不二電機工業株式会社

使用部品の形状変更のお知らせ

さて、このたびテストスイッチS T T形使用部品「本体締付ねじ」におきまして、下記の通り形状を変更致したく存じます。

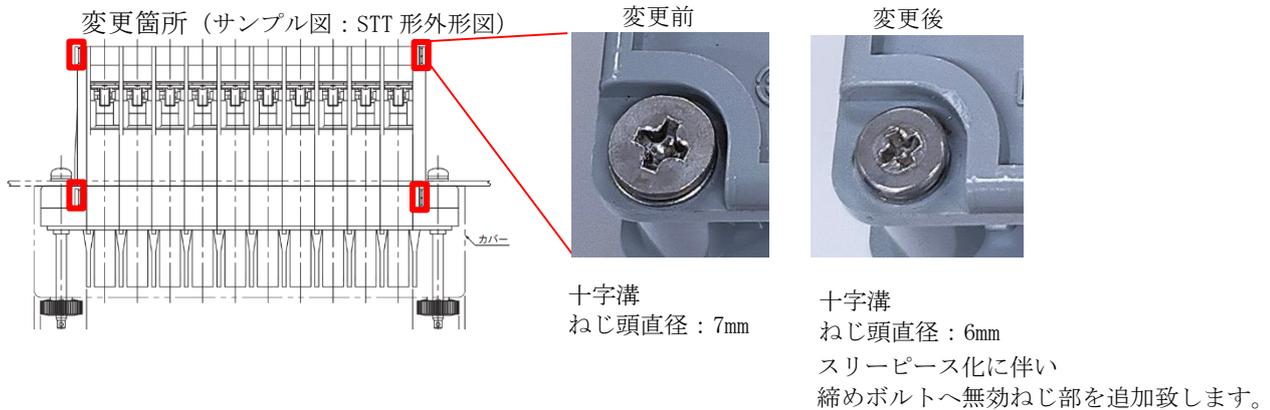
2. 変更内容 本体締付ねじの変更

【変更前】ねじ/座金 分離タイプ

【変更後】ねじ/座金 一体タイプ（スリーピースねじ）

※製品本体の仕様（定格・性能）及び品質に変更はございません。

※本部品変更に伴う製品への影響について、弊社内評価試験（振動、衝撃、ねじ締付強度）の結果、問題ないことを確認しております。
